Service-Info

Gewijzigd ontwerp van de stofkap

Artikelfervanging RIU 566283.H195 in 566283.01.H195

Fabrikant: DAF

Fig. 1: Het ontwerp van de stofkap is gewijzigd

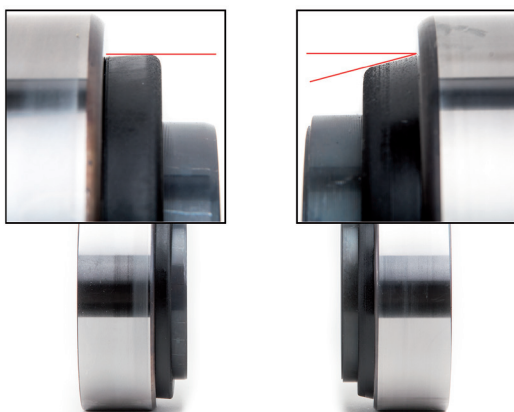
Bij het inpersen van het wielager (Repair Insert Unit - RIU) met het artikelnummer 566283.H195 kan het bij enkele wielnaven voorkomen dat de stofkap klem komt te zitten.

In het ergste geval wordt hierdoor het lager geblokkeerd, zodat de wielnaaf niet of alleen zwaar kan worden gedraaid.

Daarom is een gewijzigde stofkap ontwikkeld (zie Fig. 1).

Fig. 2: Nieuwe uitvoering (566283.01.H195)

Als gevolg van deze technische modificatie is het artikelnummer van 566283.H195 gewijzigd in 566283.01.H195.
